意見聴取会委員からのご質問に対する回答

平成24年3月19日

北陸電力株式会社

志賀2号機について以下の通り回答する。

図1 格納容器ベントに係る系統図

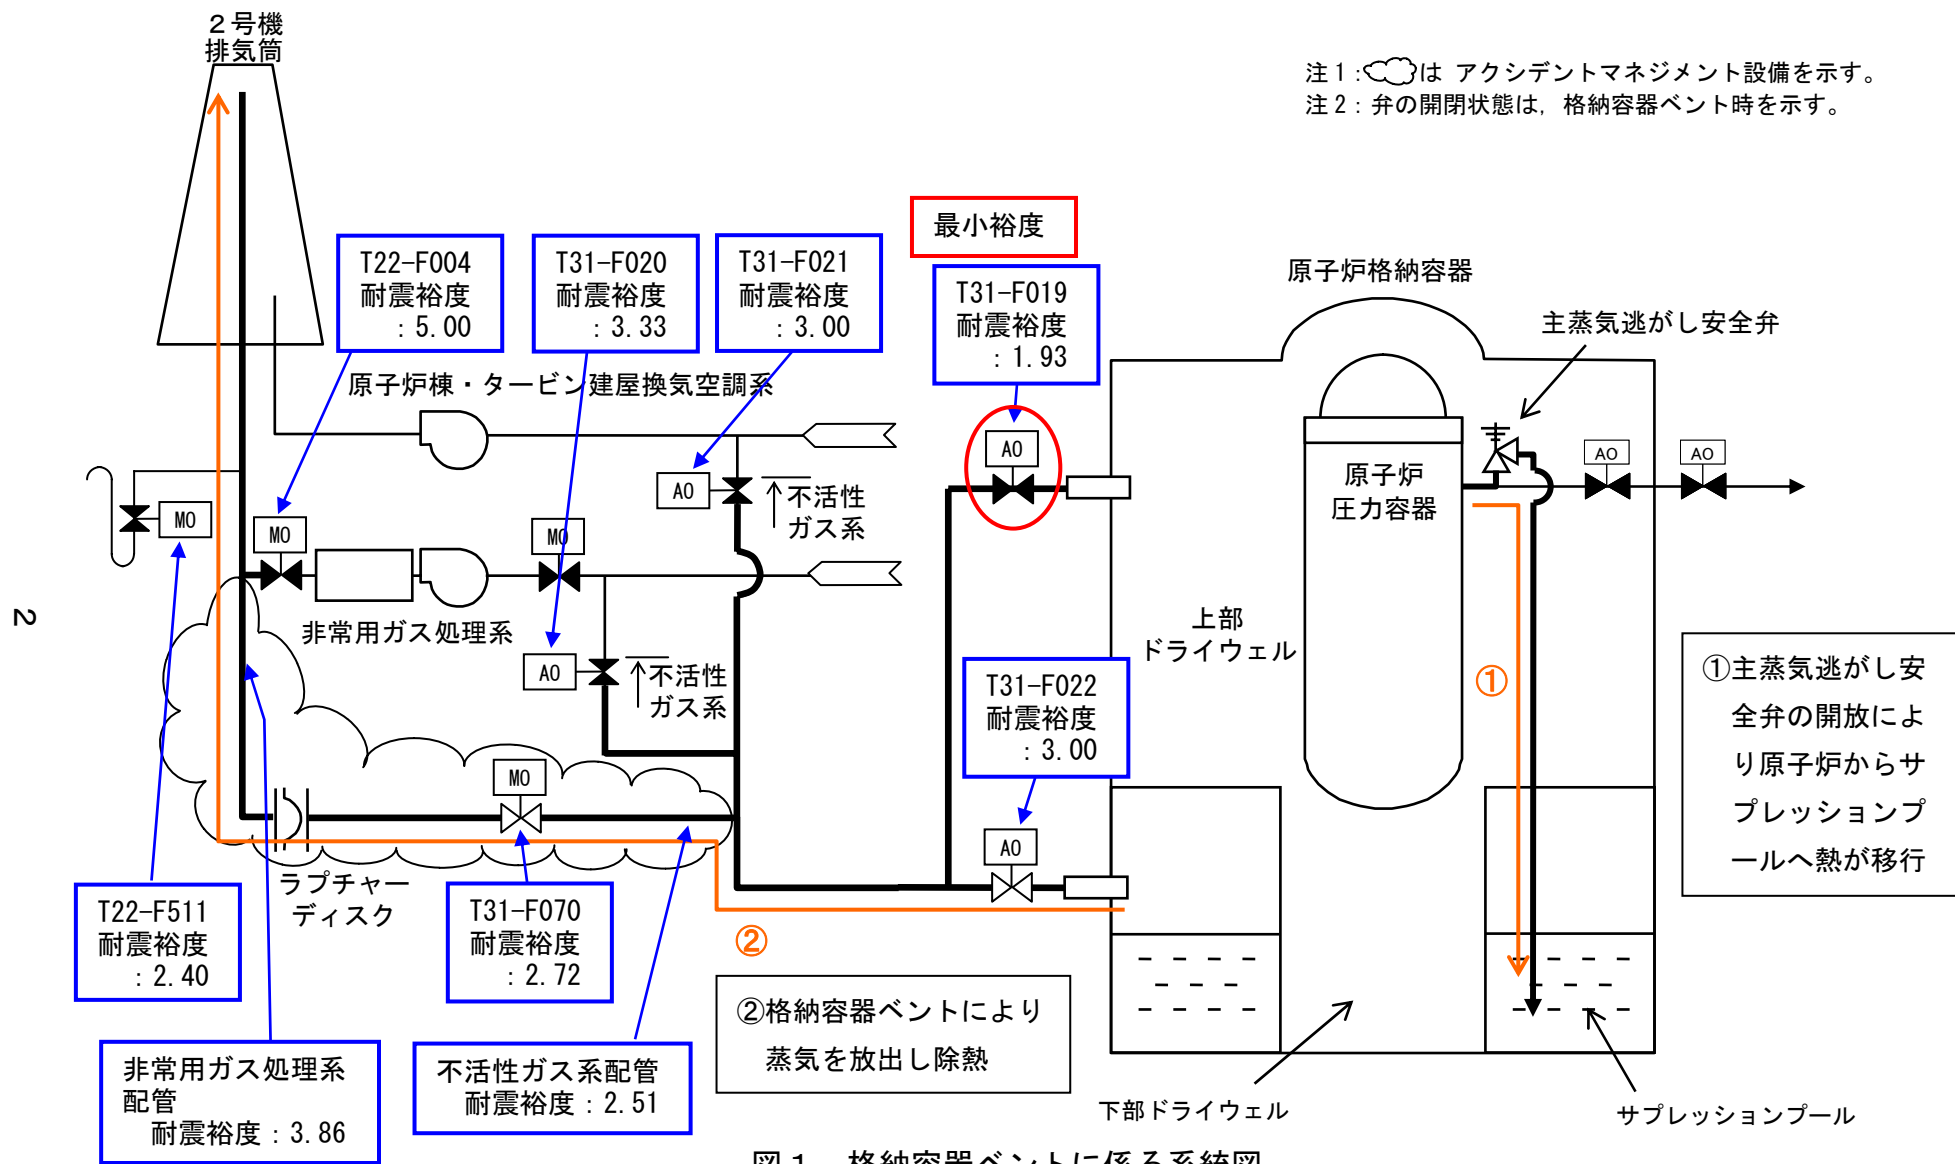
地震評価（原子炉にある燃料に対する評価）においては、クリフエッジが格納容器ベントとなっているが、格納容器ベントの系統を詳細に示すこと。

志賀2号機では、建設時に、アクシデントマネジメント策として「格納容器ベント（耐圧強化ベント）」を設置している。

ストレステストでは、原子炉にある燃料に対する評価において、主蒸気逃がし安全弁の開放により原子炉からサプレッションプールへ移行した熱を、残留熱除去系により冷却し除熱するが、残留熱除去系が使用できない場合には、格納容器ベントにより蒸気を放出し除熱を行う。（図1参照）

この格納容器ベントラインを構成する弁及び配管の耐震裕度を以下に示す。

上記のうち、上部ドライウェルからのラインに設置されているD/Wベント用出口隔離弁（T31-F019）の動的機能の耐震裕度が最も小さいため、格納容器ベントの耐震裕度と評価した。

図 1 主蒸気逃がし安全弁の概要図

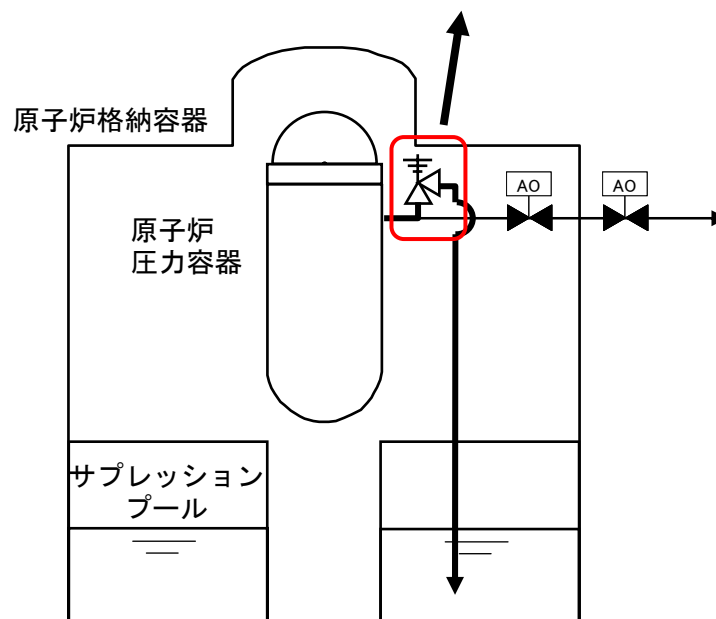
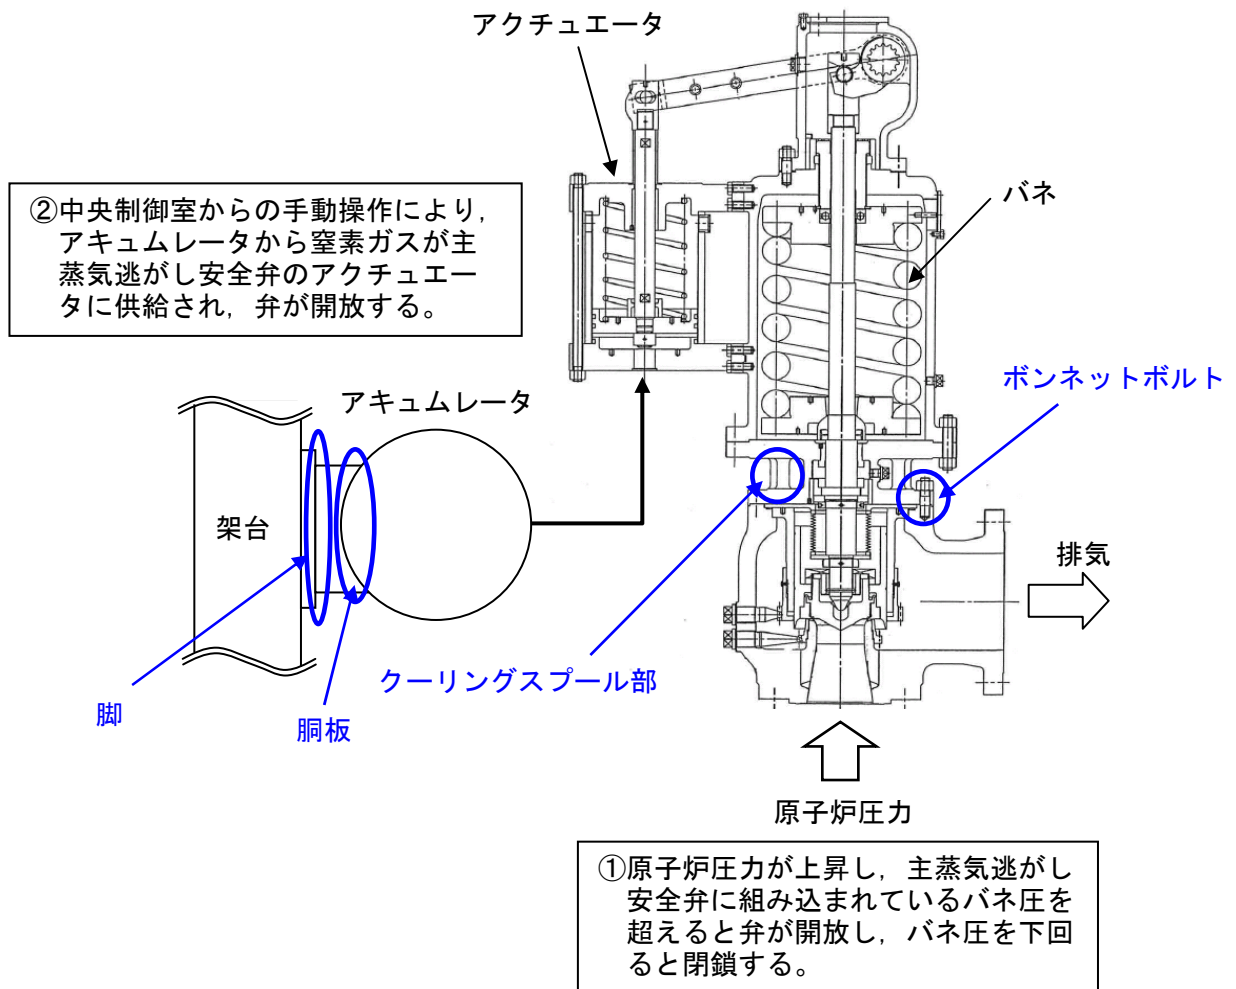
地震評価（原子炉にある燃料に対する評価）のクリフエッジ特定のイベントツリーにおいて、主蒸気逃がし安全弁そのものの耐震裕度が2.04で、それを用いた原子炉手動減圧の耐震裕度の方が高いのはなぜか。

上記①および②の2つの影響緩和機能に関連する設備については、以下の考え方に基づき抽出し報告書に記載した。図1に主蒸気逃がし安全弁の概要を示す。

- ・ ①の機能は、主蒸気逃がし安全弁が「安全弁機能」により自動開閉する（原子炉圧力が上昇し、主蒸気逃がし安全弁に組み込まれているバネ圧を超えると弁が自動開放する）ことによって達成される機能である。このため、主蒸気逃がし安全弁自体の構造健全性を評価対象とし、評価部位としては構造上の最弱部位として「クーリングプール部（裕度6.90）」、「ボンネットボルト（裕度2.04）」を選定し、耐震裕度が最も低い「ボンネットボルト（裕度2.04）」の裕度2.04を本機能の耐震裕度とした。
- ・ ②の機能は、中央制御室からの手動操作により主蒸気逃がし安全弁を開操作することによって達成される機能である。この手動操作においては、主蒸気逃がし安

全弁にアキュムレータ（蓄圧器）から窒素ガスがアクチュエータに供給され、駆動する。このため、主蒸気逃がし安全弁の手動操作に関連する部位の健全性を評価対象とし、評価部位として「主蒸気逃がし安全弁の構造健全性（裕度 2.04）」、「アキュムレータ（蓄圧器）（裕度 6.37）」を選定した。

ここで、②の機能は①の機能が成功した後で必要となる機能であることから、設備の抽出において、①の機能にも関連する「主蒸気逃がし安全弁の構造健全性」については、②の段階で機能が確保されていることが明らかであるため、減圧機能の健全性の観点から、駆動源となる「アキュムレータ（蓄圧器）（裕度 6.37）」の裕度 6.37 を本機能の耐震裕度とした。
